EEH/EEB 6100.5 y EEH/EEB 6150.5

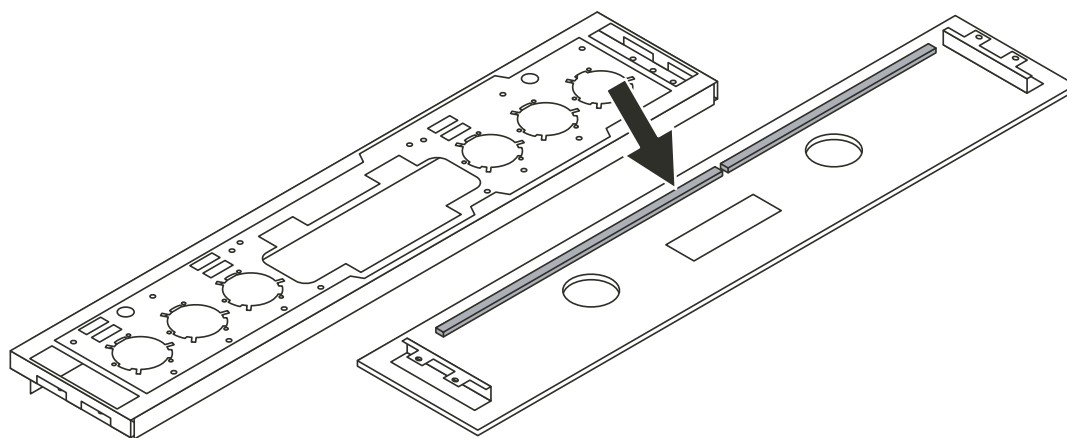
Cuando ya no es posible ajustar el reloj (n° de rec. 528383) con 3 teclas y el reloj (n° de rec. 528385) con 5 teclas, puede ser que la junta (n° de rec. 535995) haya sido pegada incorrectamente.

Para el recambio proceda de la forma siguiente:

1. Retirar por entero la junta de material celular del cristal delantero.

2. Pegar una nueva junta de material celular en la concavidad a lo largo del contorno en la chapa tal como se indica en la figura.
